Pôle Aménagement du Territoire

Objet : Modification n°1 du PLU – Commune déléguée de Freigné

Annexe 1 : Observations sur le projet de modification du PLU de Freigné

4.3.1 Ajustements du zonage sur le bourg

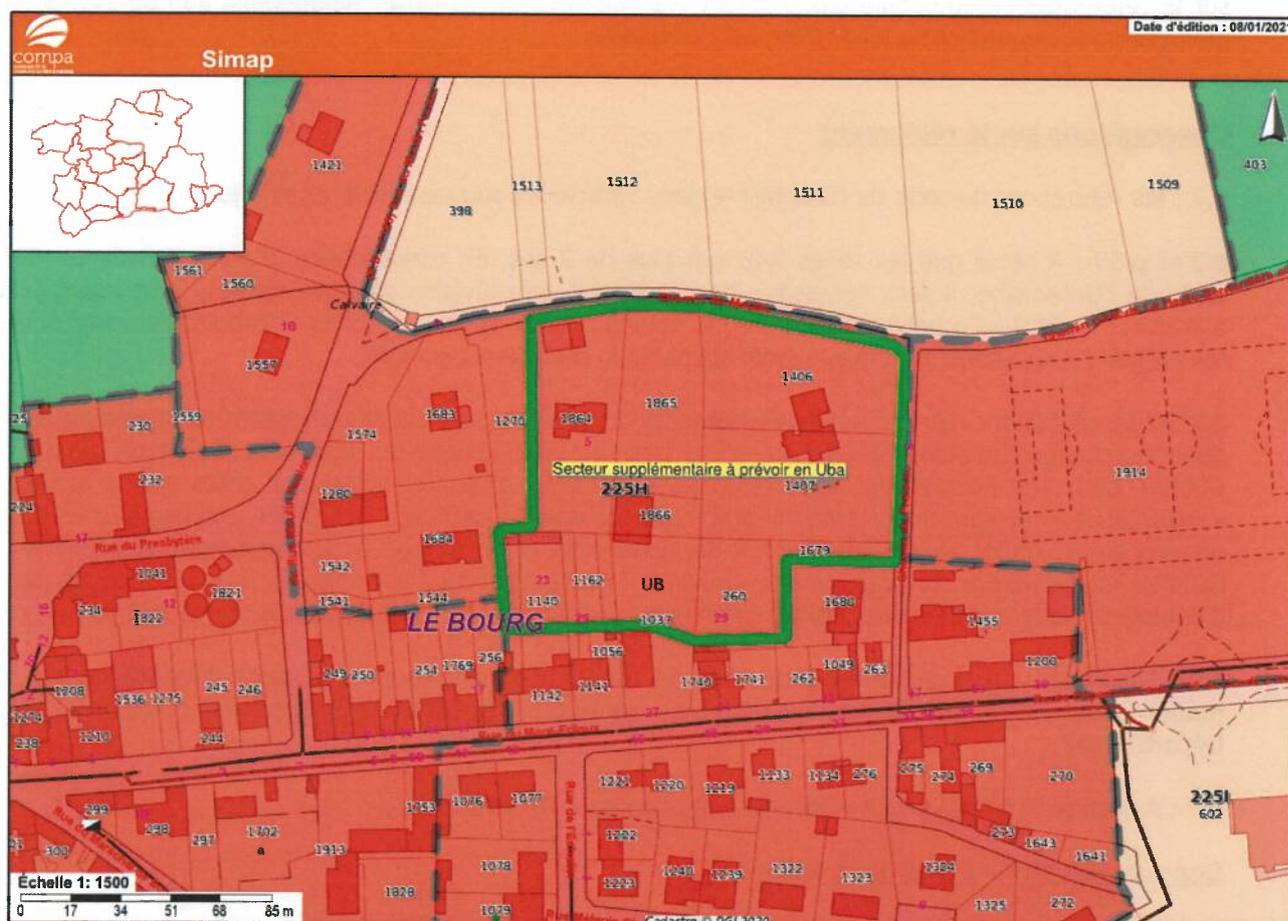
P.16-17 : Il conviendrait d'élargir le périmètre du secteur Uba sur le secteur en vert sur la carte ci-dessous en cohérence avec le projet de zonage d'assainissement sur la commune. Ce secteur n'est pas voué à être desservi par l'assainissement collectif et le règlement du secteur Ub impose le branchement au réseau d'assainissement collectif.

Le charte d'harmonisation des PLU de la COMPA ne prévoit pas de sous-secteur Uba pour les secteurs non raccordés à l'assainissement collectif, il est généralement privilégié un indice chiffré de type Ub1.

p.17 : les intitulés de secteur figurant sur l'extrait du plan de zonage ne respectent pas complètement la charte d'harmonisation des PLU ; les sous-secteurs sont à mettre en minuscule (Ua, Ub) en cohérence avec le règlement écrit.
